ESTADO DO RIO DE JANEIRO
PREFEITURA MUNICIPAL DE CANTAGALO
SETOR DE LICITAÇÃO

Cantagalo, 26 de junho de 2020.

Acusamos o recebimento dos pedidos de esclarecimentos em relação ao certame licitatório nº 36/20 na modalidade de Tomada de Preços, cuja finalidade é a contratação de empresa especializada para a execução de pavimento de concreto simples (PSC), FCK = 40MPa, camada com espessura de 27,50cm, para a obra de implantação de infra estrutura urbana com pavimentação, calçadas, sinalização e iluminação pública, localizada na avenida José Hermínio de Moraes, entrada de Euclidelândia, no 3º distrito de Cantagalo RJ, formulados pelas empresas: HCX Construção Civil Instalações e Manutenção Elétrica Ltda e Ricon Geologia e Construção Civil Ltda e, após análise, pelo corpo técnico da Secretaria Municipal de Obras e Serviço Públicos, apresentamos os seguintes esclarecimentos:

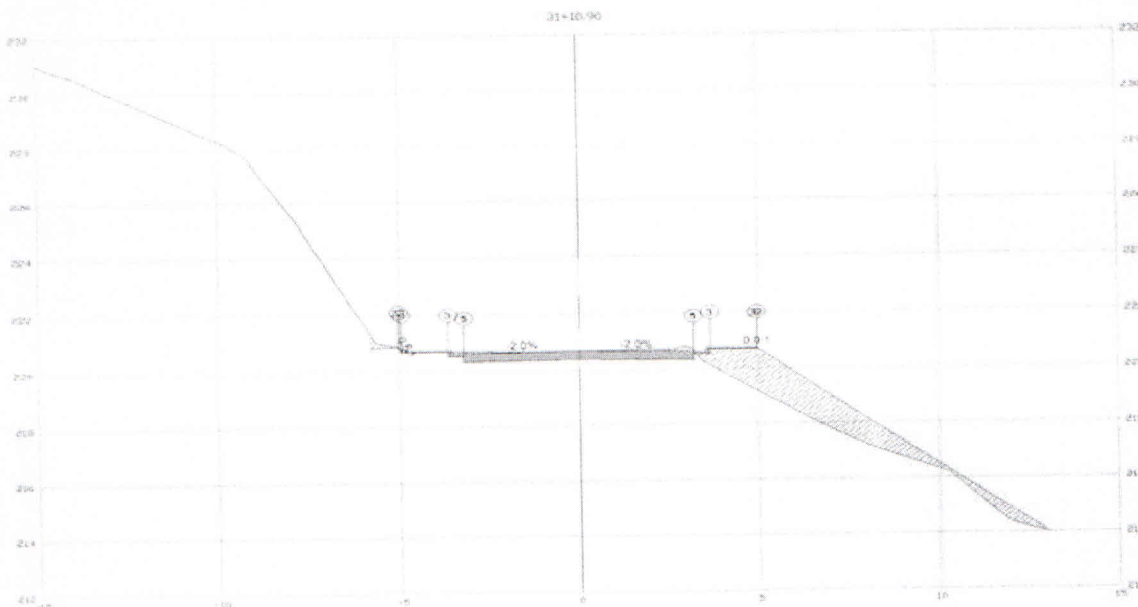
4. Em visita técnica foram constatados algumas situações de drenagem de água pluvial em condições precárias. Em se tratando em obra nova não foi identificado na planilha tubos, caixas e bueiros para que pudesse regularizar a situação atual. Não será necessário acertar as existentes ou fazer novas ?

R - Em visita ao local na data (17/06/2020) na companhia do adm distrital, O Sr Cezar me informou que o sistema de drenagem existente está, em sua maior parte, em funcionamento. Existe uma única caixa apresentando entupimento, esta caixa não está em ponto baixo da pavimentação, portanto não fará diferença no sistema como um todo. Lembrando que serviços de desentupimento de redes é caracterizado como verbas de custeio e não fazem parte do certame.
